Objet : Instruction du dossier ANC 201266129
Contrôle d'exécution

Avis sur l'EXECUTION d'une Installation d'Assainissement Non Collectif

Dossier ANC 201266129

Contrôle de bonne exécution De l'assainissement non collectif

SCHEMA DE L'INSTALLATION

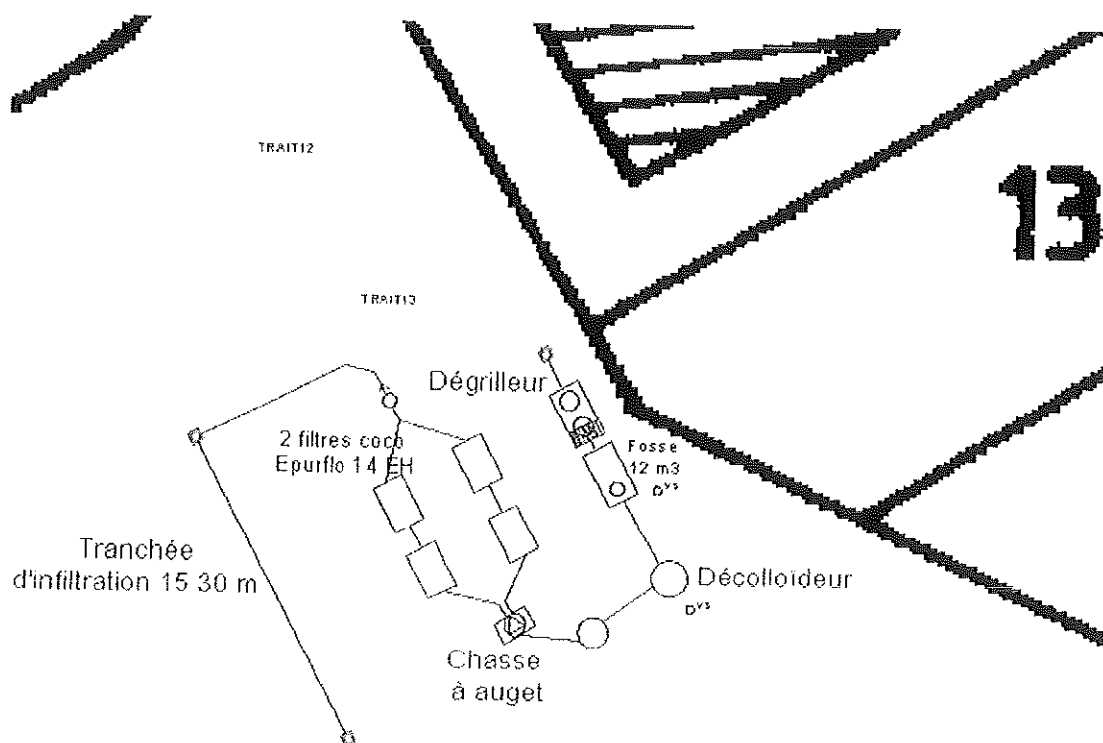
- du bon raccordement des eaux usées à l'installation
 - de mettre en place la rehausse de la chasse à auget.
 - de réaliser le branchement électrique du poste de relevage, installer un compteur de débit et un clapet anti retour.
 - de réaliser le branchement du poste de relevage à la tranchée d'infiltration.
 - de mettre en place la clôture de l'installation lors de la mise en service conformément à l'arrêté du 22 juin 2007.
 - de la bonne exécution de pose de la tranchée d'épandage et de la fin du chantier.
- En attente de recevoir les photos du chantier.
